Gdańskie Błonia

KONCEPCJA ZESPOŁU ZABUDOWY MIESZKANIOWEJ, GDAŃSK-RUDNIKI ul. MIAŁKI SZLAK

GDAŃSKIE BŁONIA – INWESTYCJA MIESZKANIOWA

UWAGI Z ANKIET WYMAGAJĄCE ODPOWIEDZI

OSIEDLE MIESZKANIOWE "GDAŃSKIE BŁONIA" - LOKALIZACJA USŁUG W PIERZEI UL. ELBLĄSKIEJ (WSCHODNI NAROŻNIK PIERZEI)

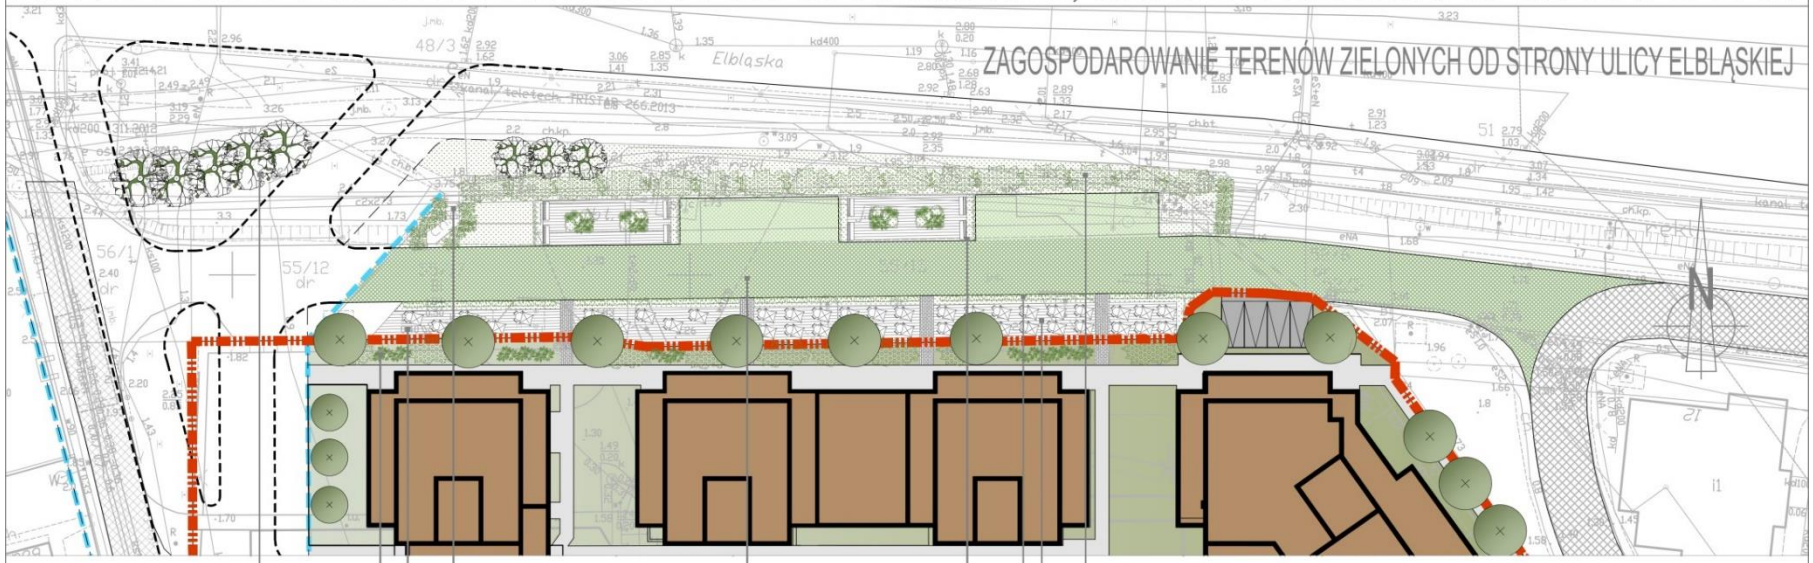
DODANO PO UWAGACH Z ANKIET

BUDYNEK NR 3 -
PARTER: GAB. LEKARSKIE, URODA, FIZJO - 640 m2
PIĘTRA: BIURA - 1280 m2

OSIEDLE MIESZKANIOWE "GDAŃSKIE BŁONIA" - LOKALIZACJA USŁUG W PIERZEI UL. NOWA SANDOMIERSKA

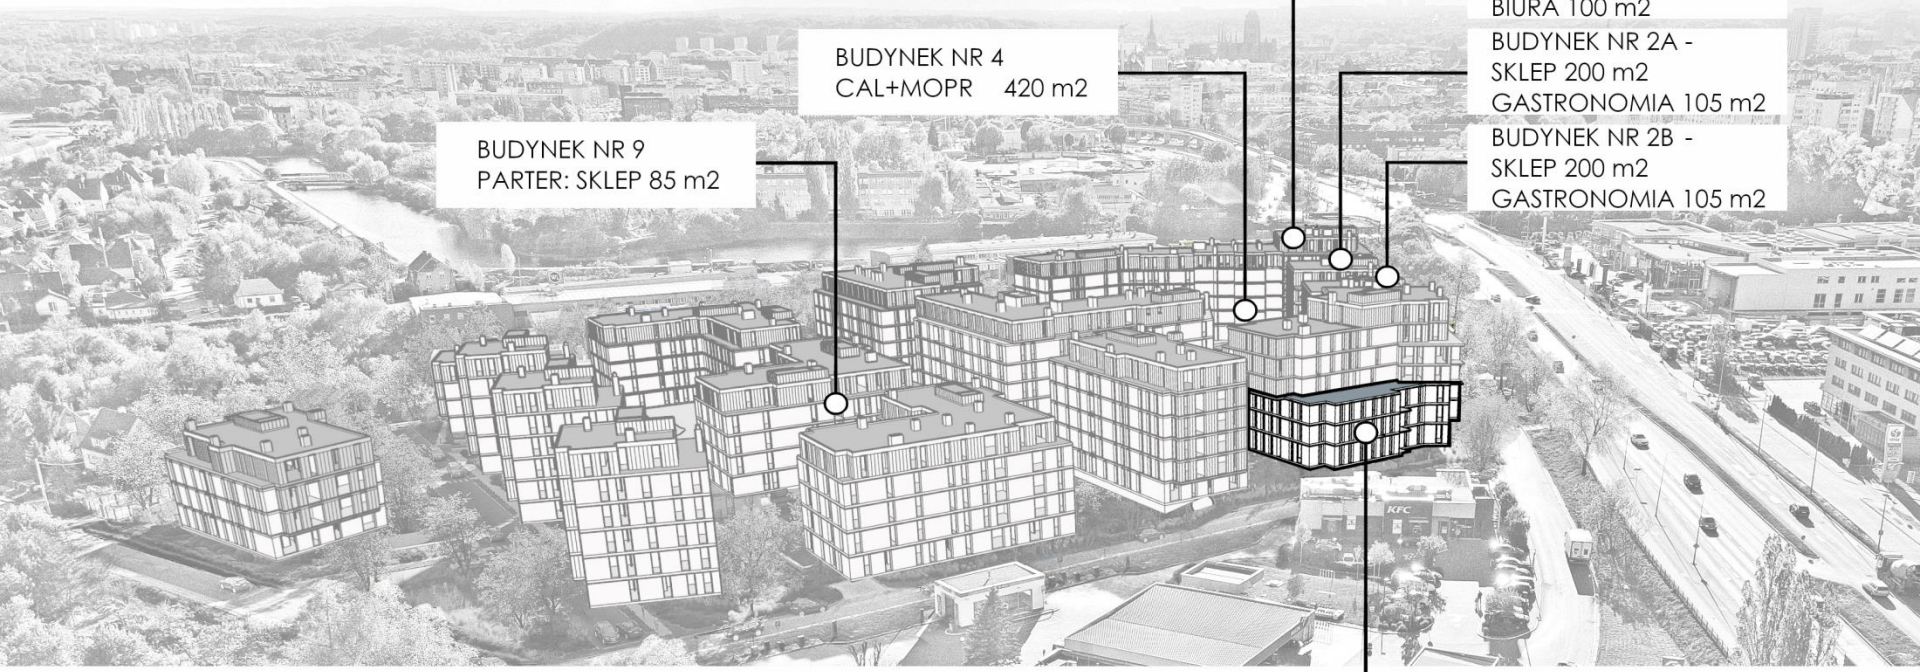
DODANO PO UWAGACH Z ANKIET

Koncepcja zagospodarowania terenu

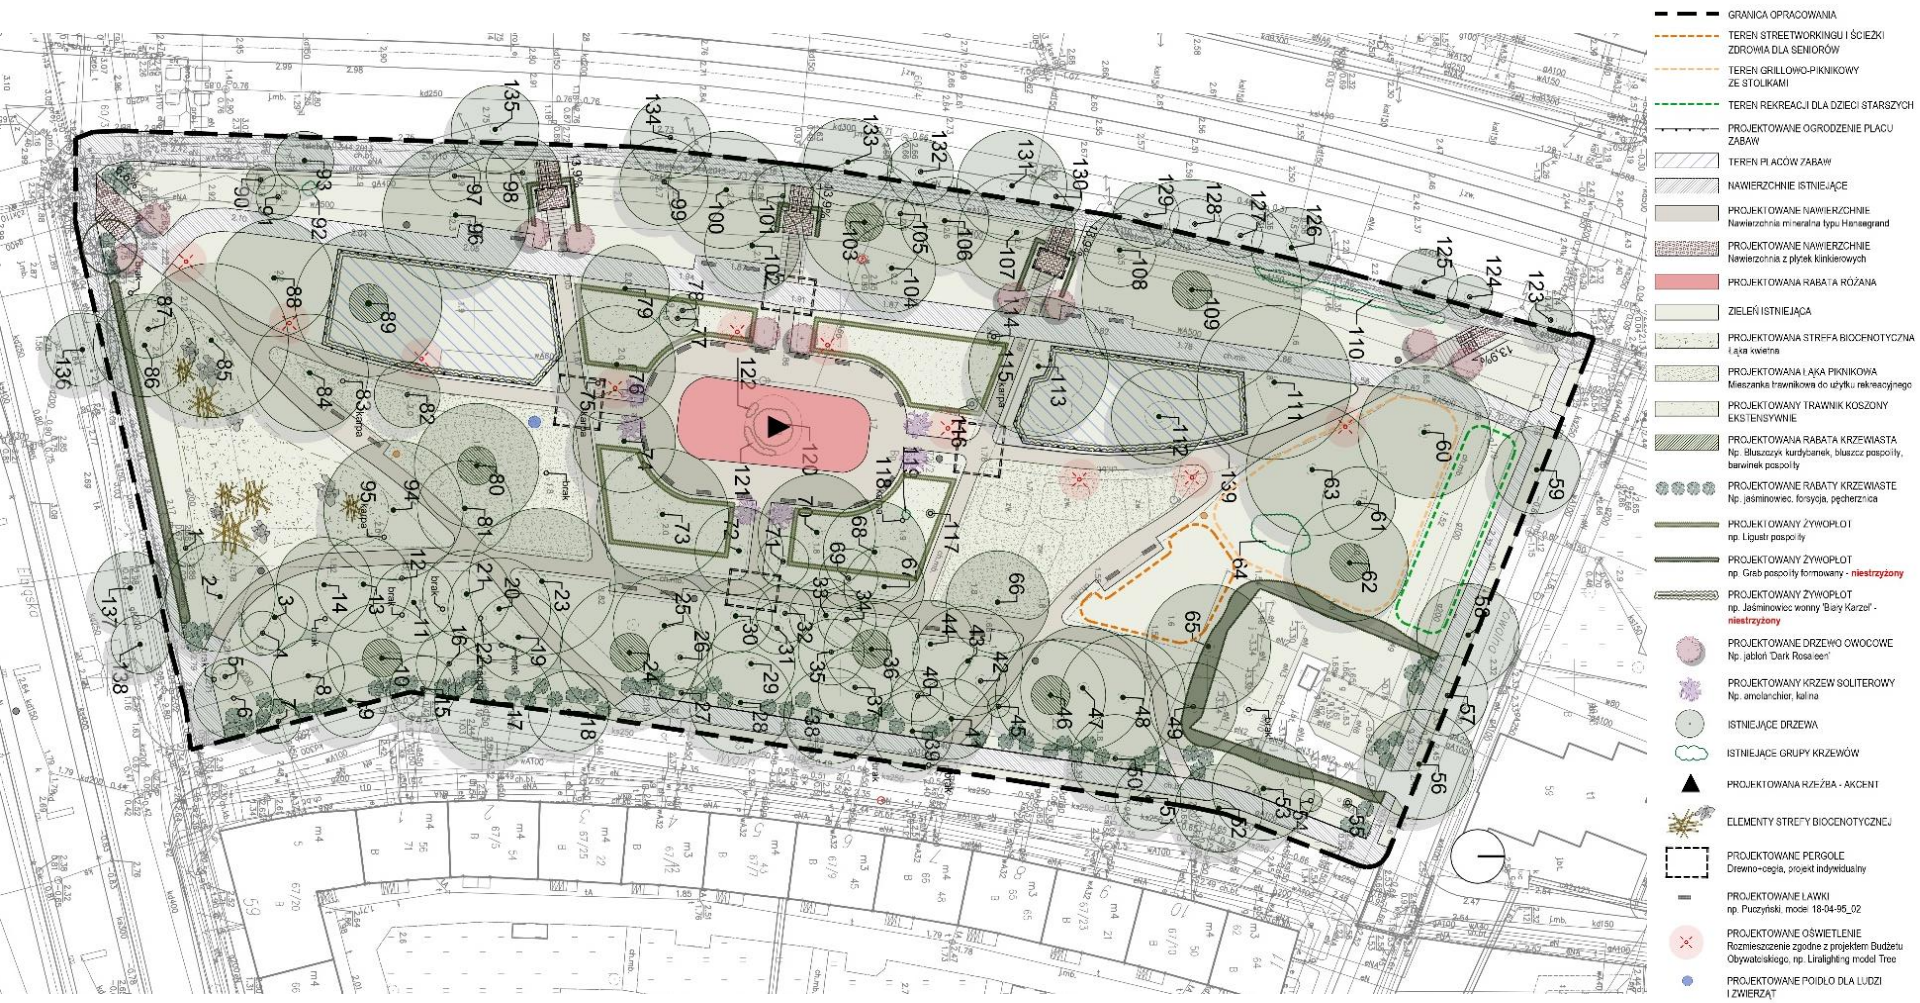
ZMIANY PO UWAGACH Z ANKIET

- Projekt
  ok. 70 000 zł
- Remont/przebudowa i budowa chodników
  ok. 1 900 000 zł
- Nasadzenia zieleni
  ok. 200 000 zł
- Wymiana elementów małej architektury
  ok. 50 000 zł
- Strefy placów zabaw, aktywności dorosłych i seniorów
  ok. 512 000 zł >> ok. 815400 zł
- Budowa oświetlenia
  ok. 500 000 zł
- Budowa punktu centralnego - zieleńca
  ok. 130 000 zł

KOSZT CAŁKOWITY: 3 362 000 zł >> 3 665 400 zł

Sala gimnastyczna – Inspiracja i kontekst

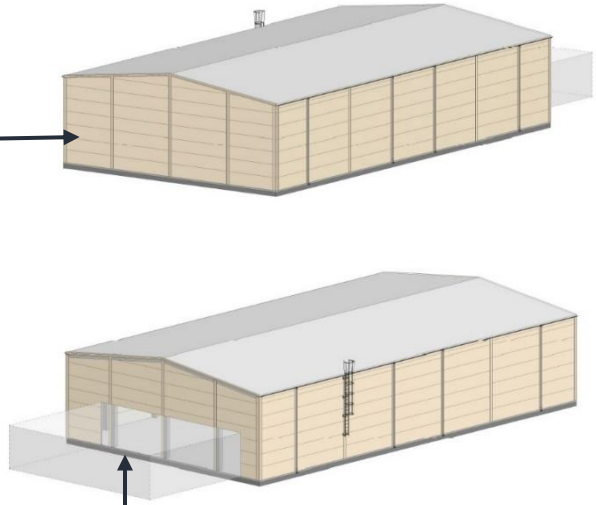
SKOMASOWANE UWAGI	ODPOWIEDŹ
ZSO nr 6	• Jeśli ten projekt sali gimnastycznej jest ostateczny to bardzo źle. Wygląda jak przeskalowany barak. Nie można zastosować np. cegły na elewacji? • Projekt hali sportowej nie odpowiada zabytkowemu charakterowi szkoły.	Sala gimnastyczna zostanie wykonana w miejscu istniejącej hali pneumatycznej. Elewacja projektowanej przez nas sali została zainspirowana elewacją szkoły, a także dopasowana do architektury istniejącej strefy wejściowej z zapleczem, które pozostaje, a z którym nowa sala będzie się łączyć. Fasada tego budynku jest wykonana z płyt elewacyjnych.
Park przy ul. Gd. Kol.	podobnie jak z kwestią centrum, w ogóle nie konsultowane z grupą docelową	W naszym zakresie jest realizacja parku na podstawie projektu powierzonego przez GZDiZ.
Park Siennicki	• Fontanna powinna być • Czy można tam dać zraszacze czy fontanny. Może nawet świecące fontanny w sezonie letnim - super atrakcja dla mieszkańców i dla turystów.	Fontanna będzie obiektem stwarzającym niemało problemów, począwszy od czasochłonnego uzgodnienia z Gdańskim Zarządem Dróg i Zieleni, poprzez kosztowne wykonanie, a kończąc na odpowiednim utrzymaniu - fontanny często ulegają awariom, a ich naprawa naraża miasto na dodatkowe wydatki. Ponadto, jest to rozwiązanie nieekologiczne, nawet jeśli jest wykonane w technice obiegu zamkniętego – w dobie kryzysu klimatycznego i suszy hydrologicznej każda kropla wody jest na wagę złota i nie powinniśmy jej marnotrawić, lepiej wykorzystać ją w celu utrzymania pięknej roślinności na terenie parku. Realizacja fontanny to koszt co najmniej 200-250 tys. złotych, podobnie wygląda jej roczne utrzymanie, czego nie ma w budżecie projektowym, ani w budżecie GZDiZ.
